Bewertung Entwurf Jan Wiese

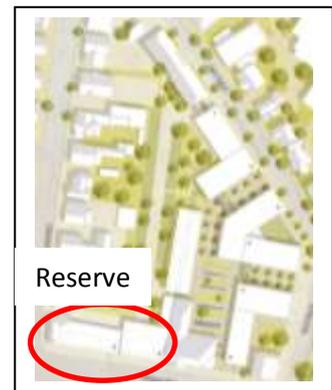
Das Konzept der Einzelbaukörper versucht die kleinteilige Bebauung der Umgebung widerzuspiegeln, kann die Kleinmaßstäblichkeit jedoch durch die teilweise sehr groß dimensionierten Einzelgebäude nicht herstellen. Durch viele Einzelgebäude und viele Eingänge ist keine gute Orientierung herstellbar. Veränderungen der Organisationsstrukturen können in Einzelgebäuden nur sehr eingeschränkt erfolgen. Überproportional große Hüllflächen der Gebäude führen zu erhöhten Bau- und Unterhaltungskosten.

| Konzept  | <p>Das Konzept sieht gegliederte Baukörper vor. Die Einzelbaukörper entsprechen in ihren Dimensionen (Grundfläche und Höhe) aber nicht der umgebenden Bebauung entlang der Karl- und Poststraße. Durch die offene Bauweise wird das Blockinnere und damit die Flanken der Einzelbaukörper zu stark ablesbar → somit wird keine Kleinmaßstäblichkeit erreicht.</p> <p>Durch die Anpassung auf die benötigte Gebäudetiefe sind in der Überarbeitung die Proportionen der Einzelbaukörper selbst, aber auch das Verhältnis von Gebäude zu Freifläche auf dem Grundstück verloren gegangen.</p> <p>Die zwischen den Gebäuden entstehenden öffentlichen Räume treten in Konkurrenz zu den umgebenden Straßen. Gleichzeitig sind diese Wegeverbindungen mit einem Abstand von 11 bis 12 Metern zwischen den Gebäuden sehr viel schmaler als beispielsweise die Karlstraße (ca. 15 Meter), bei gleichzeitig höheren Gebäudehöhen → es entstehen enge "Straßenschluchten".</p> <p>Die Wegeverbindungen beginnen und enden ohne Bezug zur umgebenden Bebauung, d.h. ohne städtebauliche Bedeutung.</p> |
| Maßstäblichkeit                                | <p>Die Einzelgebäude in der Karlstraße orientieren sich nicht an den vorhandenen Grundstücksparzellen.</p> <p>Die Gebäudehöhen passen sich in der Karlstraße mit maximal drei Geschossen der vorhandenen Bebauung an.</p>   |
| Anbindung Bau- und Umweltamt / Hofanbau        | <p>Die Gebäudeverbindungen sind über Stege hergestellt.</p> <p>Durch die Anordnung der Einzelgebäude entstehen unvermittelt Richtungswechsel (Hofanbau / Neubau) im Quartier.</p> <p>Höhenunterschiede werden zw. Neubau und Bau- und Umweltamt über Durchladeraufzug vermittelt.</p>   |
| Umgebungsschutz<br>Historisches<br>Landratsamt | <p>Der Anbau eines Steges an den Schaugiebel ist grundsätzlich vorstellbar. Die notwendige Veränderung an der Fassade ist aber nur genehmigungsfähig, wenn der Anbau einen hohen Gestaltungswert aufweist und einen funktionalen Gewinn für das Denkmal erwirkt → im jetzigen Entwurfsstadium nicht gegeben.</p>  |
| Adressbildung                                  | <p>Konzeptbedingt entstehen sehr viele Ein- und Ausgänge ohne erkennbare Differenzierung.</p>   |
| Lage Haupteingang                              | <p>Haupteingang liegt nicht "im Schwerpunkt" des Komplexes. Zu den entfernten Bereichen entstehen sehr lange Wege.</p>  |
| Funktionalität<br>Haupteingang                 | <p>Der Haupteingang bietet keine gute Orientierungsmöglichkeit (Foyer wird von der Seite betreten, "am Treppenhaus vorbei").</p> <p>Im Haupteingangsbereich wurden keine/kaum Büroflächen zugeordnet, so dass ein Großteil der Besucher erstmal wieder aus dem Gebäude heraus in ein anderes Gebäude muss.</p>  |
| Äußere Erschließung                            | <p>Eine Vorfahrt / Zufahrt auf das Grundstück in Haupteingangsnähe ist konzeptbedingt nicht möglich. Sie wäre zu Lasten der grünen Außenraumgestaltung herstellbar.</p>   |
| Innere Erschließung                            | <p>Konzeptbedingt erfolgen häufige Richtungswechsel in den Verkehrswegen, Sackgassen und Alternativwege. Die Orientierung im Gesamtkomplex ist erschwert.</p> <p>Übergänge Innen/Außen sind ungünstig für Menschen mit Behinderung, Nutzern mit Kinderwagen, Waren- und Aktentransport (Türen öffnen, z.T. der Witterung ausgesetzt). Temperaturunterschiede innen/außen sind regelmäßig "erlebbar" (Erkältungsgefahr). Offene</p>  |

|  | Querungen stellen außerdem eine Gefahrenstelle für Kinder oder Menschen mit geistiger Behinderung/Demenz etc. dar.   |
| Ruhender Verkehr                       | Keine Anordnung von Parkplätzen in der Nähe des Haupteingangs möglich, aufgrund der zahlreichen Eingänge Schwierigkeiten bei Platzierung der Parkplätze für Menschen mit Behinderung.<br>Nachweis der Parkplätze für Menschen mit Behinderung im fließenden Verkehr (Sicherheit, Benutzbarkeit) bzw. im öffentlichen (Straßen-) Raum (Fremdnutzung) nicht möglich. |
| Zugänglichkeit der Erdgeschosszone     | Nicht an allen Stellen nachgewiesen.   |
| Bürotypologie                          | Kombibüro mit den gewählten Abmessungen nicht realisierbar.  |
| Erstellungskosten                      | Der Außenwandanteil ist überproportional groß.<br>Durch Einzelgebäude entsteht ein hoher Anteil an Verkehrsflächen → dadurch entsteht eine größere Gesamtfläche im Vergleich zu den anderen Entwürfen.<br>Übergänge zwischen den Gebäuden müssen mit motorbetriebenen, elektronisch zugangsgesicherten (Außen-)Türen in allen Geschossen ausgestattet sein.        |
| Brandschutz                            | Das Eingangs-Gebäude ist mit einer (geschlossenen) Brandwand im Bereich der benachbarten Villa zu versehen.  |
